柏崎刈羽原子力発電所6号及び7号炉 の特重施設に関する審査概要

柏崎刈羽6号炉及び7号炉の原子炉格納容器の過圧破損防止機能

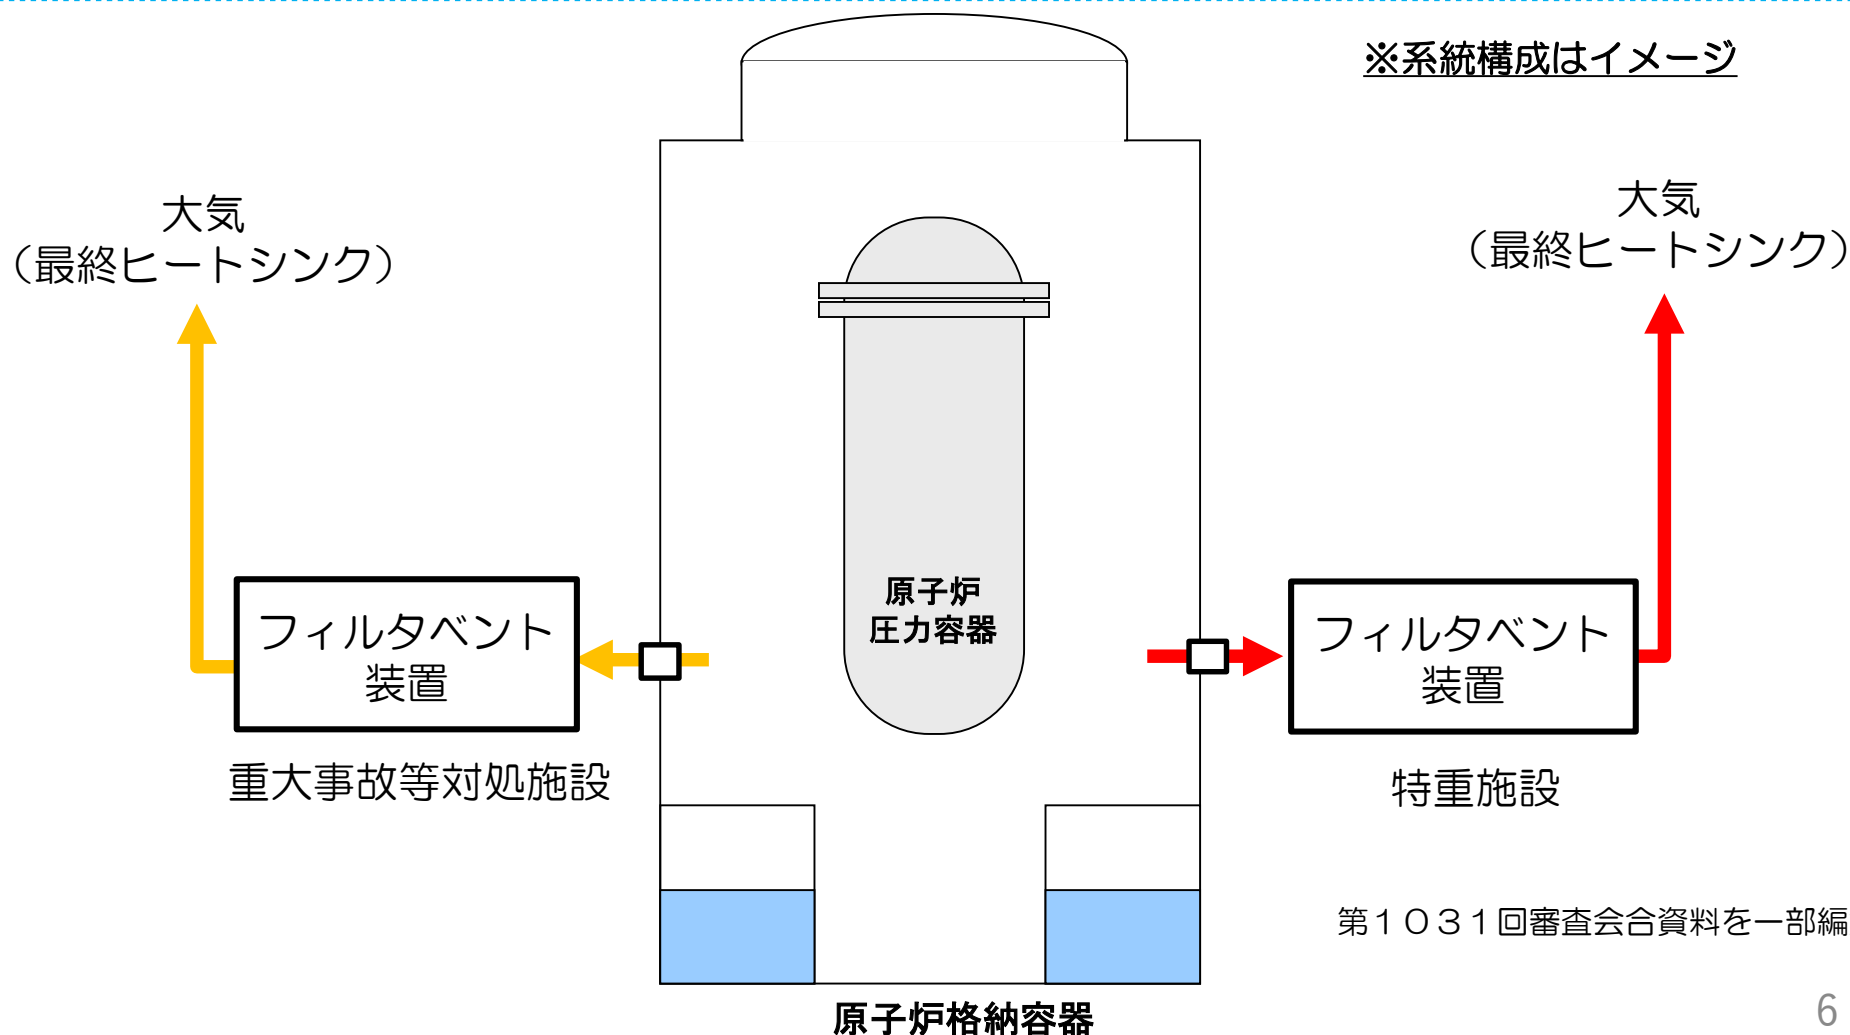
原子炉格納容器の過圧破損防止機能については、重大事故等対処施設のフィルタベント装置に加えて、新たに、特重施設としてのフィルタベント装置を設置する。

【評価対象断層＜大湊側地質水平断面図（標高-13m）＞】

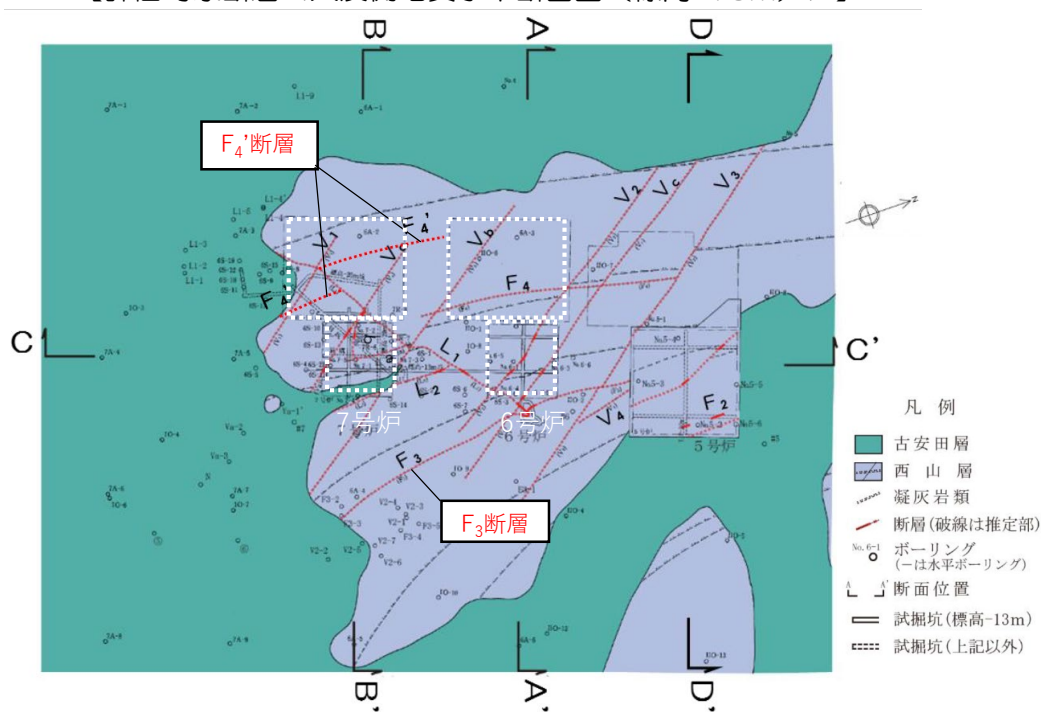
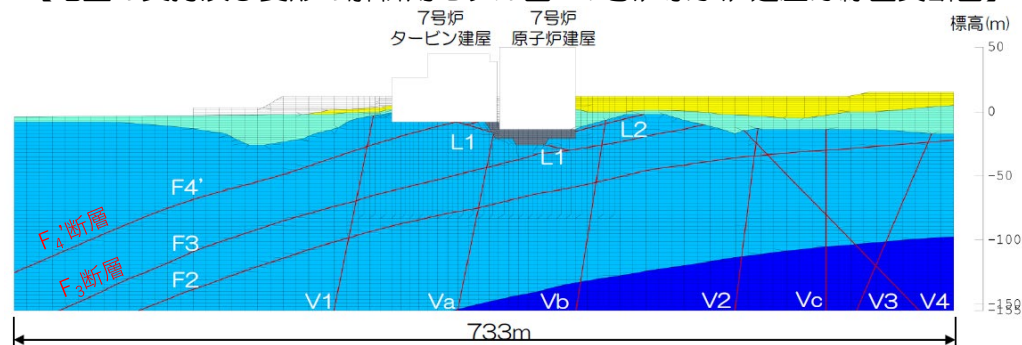
- F4'断層は、層理面に平行な低角系断層であることから、既許可申請で適用した断層分類のうちF系断層に分類される。
- F系断層については、既許可申請において、最も連続性が良く代表性を有する断層としてF3断層を選定した上で、F3断層が中期更新世の古安田層（※¹）に変位・変形を与えていないことから、「将来活動する可能性のある断層等」ではないと評価している。
- F系断層の活動性評価結果については、F系断層にF4'断層を加えても、F3断層が代表性を有する断層であることに変更はないため、既許可申請からの変更はない。

- F4'断層が分布する7号炉原子炉建屋の汀線直交断面において、F4'断層を加えて既許可申請と同様の評価手法・条件で評価した結果、既許可申請で行った評価の結果に変更はない。

【既許可申請の基準地震動との比較】

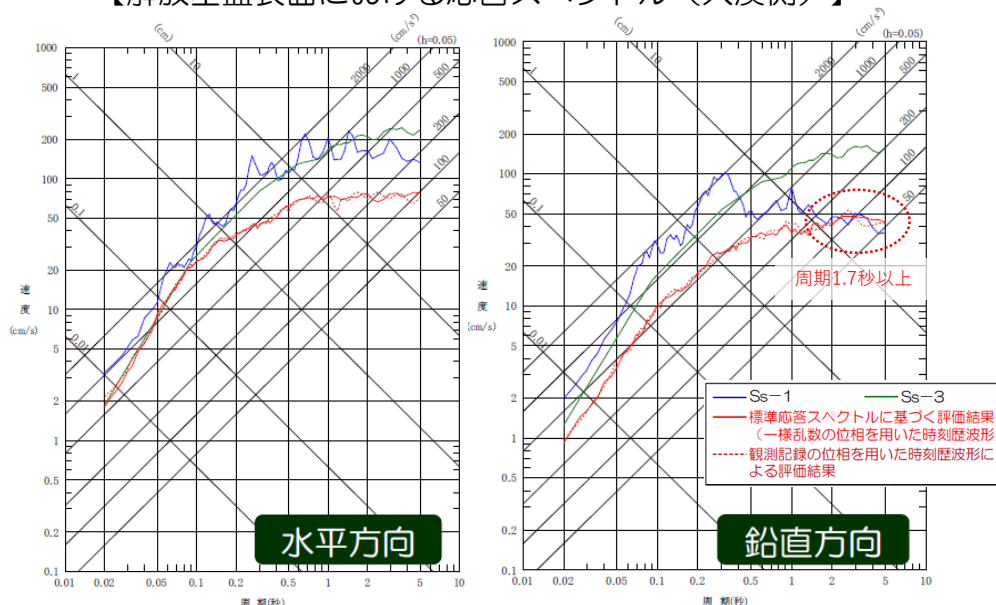
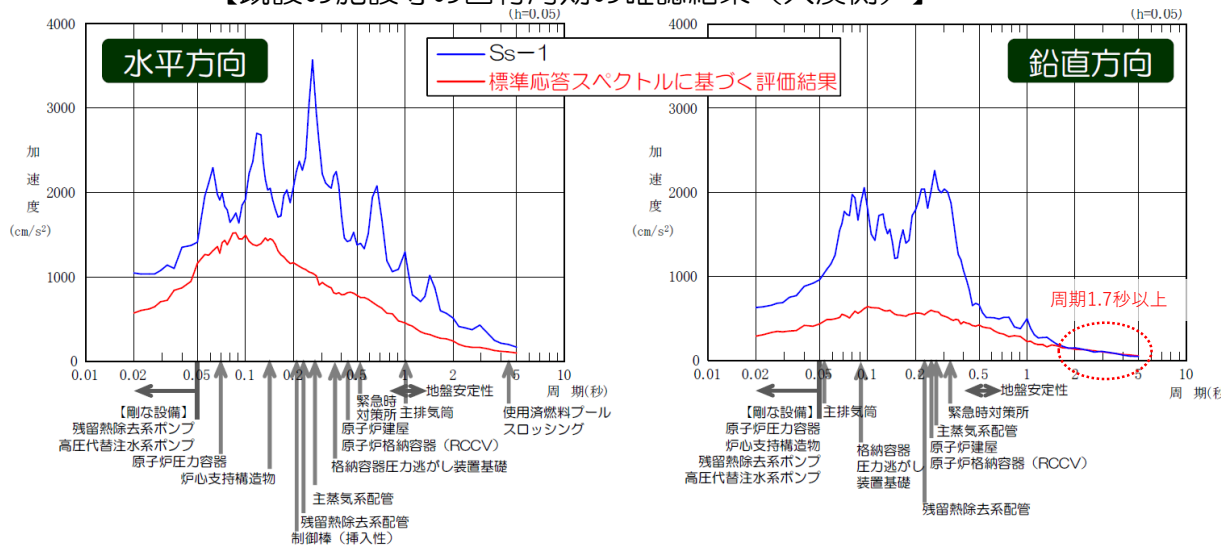
標準応答スペクトルに基づく地震動は、既許可申請の基準地震動と比較した結果、大湊側において、水平方向では全周期帯において基準地震動Ss-1に包絡されるが、鉛直方向では周期1.7秒以上の周期帯でSs-1にわずかに包絡されていない。（右上図参照）

- 既設の施設等は、鉛直方向に周期1.7秒以上の固有周期を有していない。（右下図参照）
- 標準応答スペクトルに基づく地震動評価結果は、既設の施設等が固有周期を有する周期帯（水平：周期約5秒以下、鉛直：周期約0.7秒以下）において、既許可申請の基準地震動の応答スペクトルを下回ることから、既許可申請の基準地震動を変更する必要はないと判断した。
- 特重施設についても、申請者は、耐震設計等に基準地震動を用いる施設等は、鉛直方向に周期1.7秒以上の固有周期を有しない設計を行う方針としていることから、既許可申請の基準地震動を変更する必要はないと判断した。
